**Совместное совещание экспертов по Правилам,
прилагаемым к Европейскому соглашению
о международной перевозке опасных грузов
по внутренним водным путям (ВОПОГ)**

**Двадцать девятая сессия
Женева, 22–26 августа 2016 года
Пункт 5 предварительной повестки дня
Доклады неофициальных рабочих групп**

Предложение о внедрении измененной концепции защиты против взрывов на судах внутреннего судоходства

**Передано Центральной комиссией судоходства по Рейну
(ЦКСР)^{1,2}**

Зонирование на танкерах

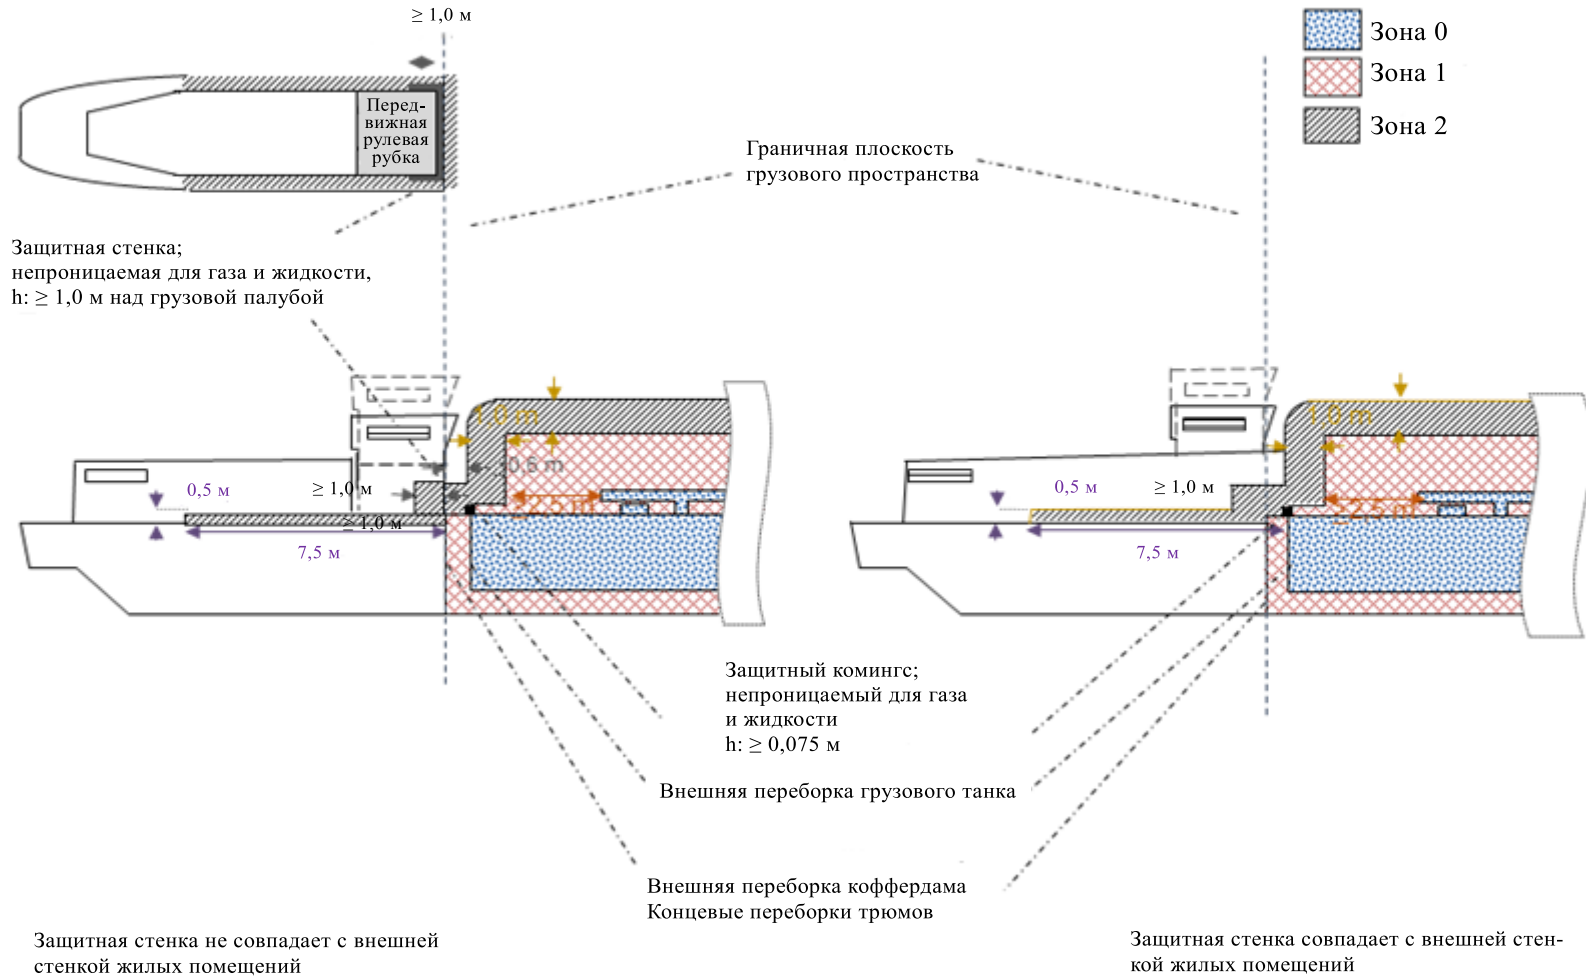
1.2.1	<u>Зонирование</u> <u>Зона 1</u> <u>Размеры</u>	<u>Н.З.М. с 1 января 2017 года</u> <u>Возобновление свидетельства о допущении после 31 декабря 2034 года</u> <u>До этого срока на борту судов, находящихся в эксплуатации, применяются следующие предписания:</u> <u>размеры соответствуют размерам усеченного конуса, у которого:</u> <u>основание ограничено бортами и внешними переборками коффердама;</u> <u>наклон с узкой стороны: 45°</u> <u>наклон с длинной стороны: 90°</u> <u>Высота: 3,0 м</u>	Новое переходное положение

1.6.7.2.2.2 Таблица общих переходных положений: танкеры			Причина/пояснение
Пункты	Вопрос	Сроки и замечания	
	<u>Зона 2</u> <u>Размеры</u>	<u>Н.З.М. с 1 января 2017 года</u> <u>Возобновление свидетельства о допущении после 31 декабря 2034 года</u>
